Servicemeddelande

PRODUKT	AVD.	GRUPP
P	6	64
BETR.		NR.
Styrservopump 240 - 4 cyl samt diesel		31
		DATUM
		Maj 82

Ny typ av låsring för rotorn till styrservopumpen 240 - 4 cyl samt diesel

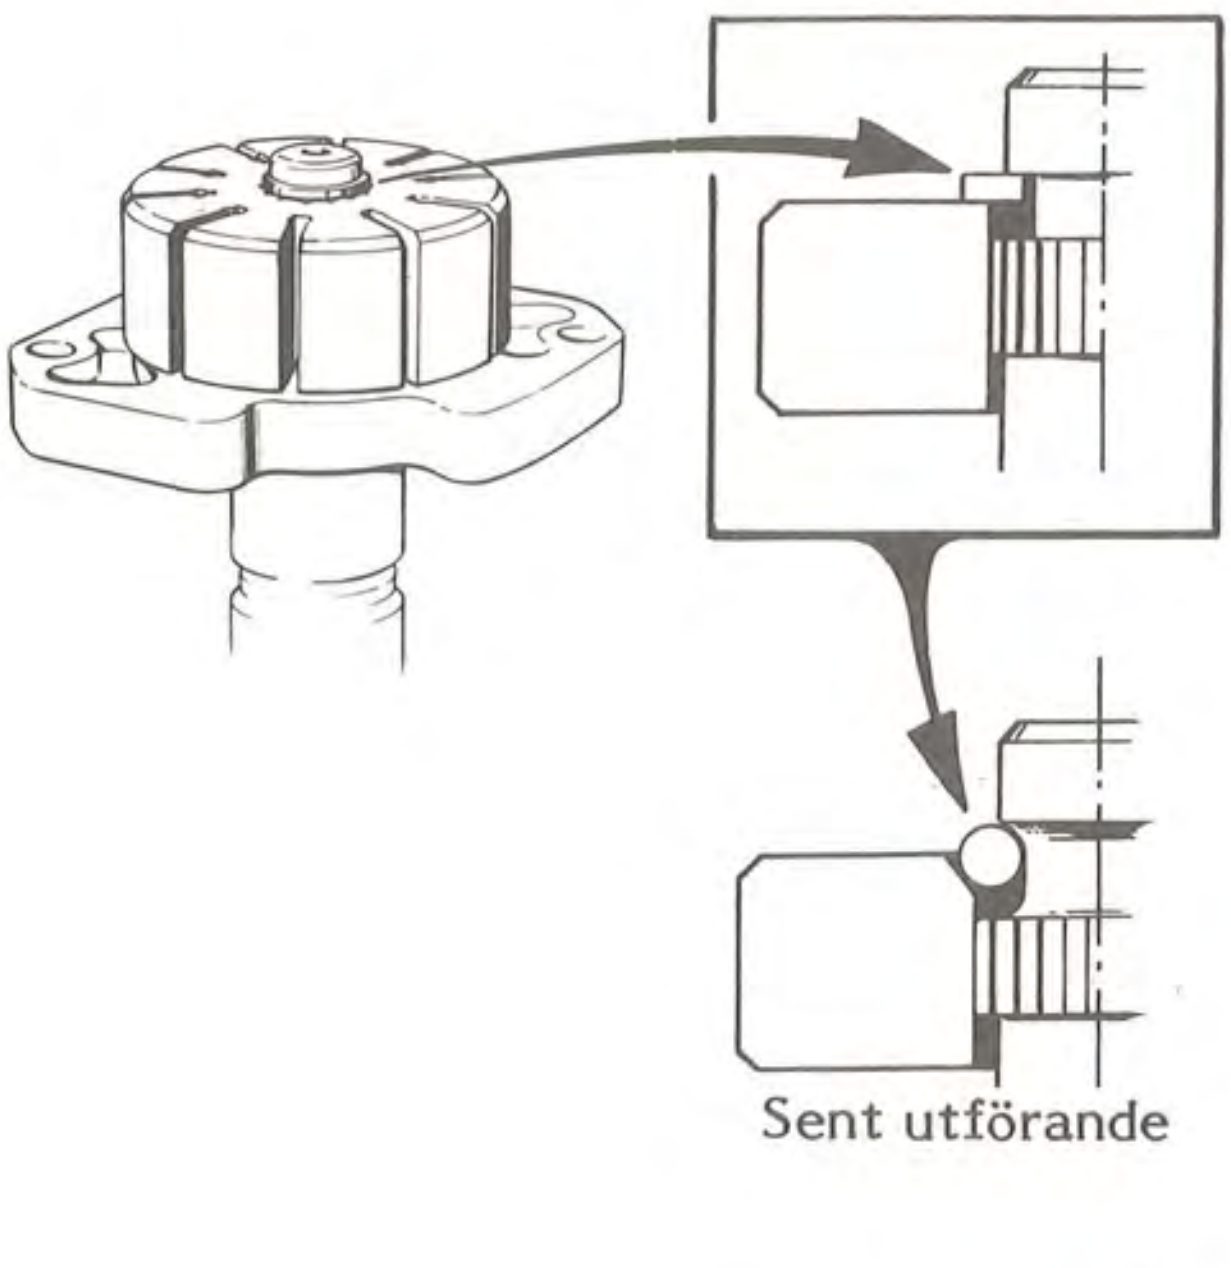
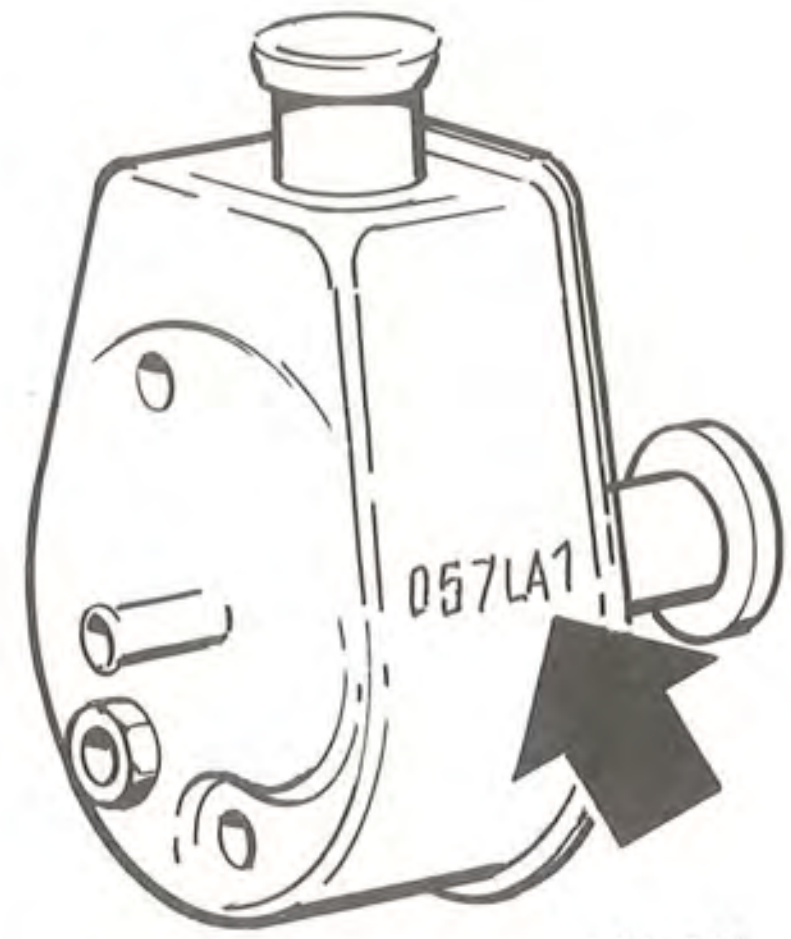
På pumpar av tidigt utförande låses rotorn till pumpaxeln med en plan låsring. För att ta bort ev. axialspel kan en mellanläggsbricka placeras mellan rotorn och låsringen.

Pumpar av sent utförande har en rund låsring. Rotorn är samtidigt fasad på insidan för att låsfunktionen ska bli bättre. Någon mellanlägsbricka kan inte användas här. Rotorn är dock anpassad till pumpaxeln på ett sådant sätt att axialspelet är så litet att störningar inte ska uppstå.

Den runda låsringen finns på pumpar tillverkade fr.o.m. 26:e februari 1981. För att kunna se när pumpen är tillverkad finns en kod instansad i pumpen. Ex. 057LA1. Siffrorna 057 betyder 57:e dagen (26:e februari) och 1 betyder sista siffran i årtalet. I detta fallet 1981. Kodens placering framgår av bilden.

Båda typerna av låsringar ingår i en sats med reservdelsnummer 273 881-3.

Rund låsring är införd från följande ungefärliga chassinummer:

242 - 203130
244 - 665770
245 - 357950
